监 理 通 知 单

工程名称: 市中区齐村镇20Mwp单晶高效农业光伏电站项目(一期10Mwp工程)

编号: GFDZJBM08-008

事由: 场区施工电缆敷设质量事宜

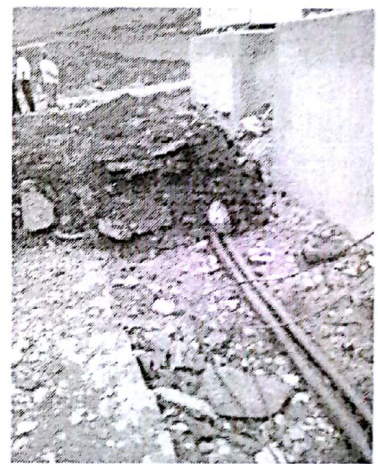
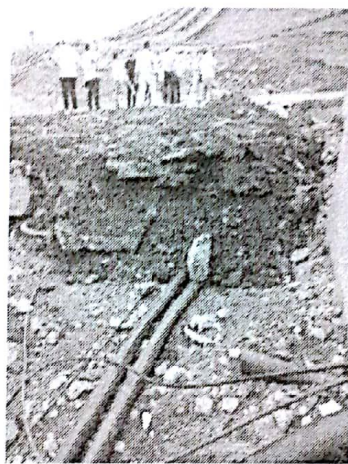
经我监理项目部巡查发现, 由你单位施工的光伏场区电缆地理敷设存在以下问题:

1. 电缆沟深度未达到设计要求。
2. 电缆敷设前未采取有效的保护措施。
3. 回填土质不符合设计要求。

针对以上问题, 限你单位在 3 天内完成整改, 报与监理项目部验收。
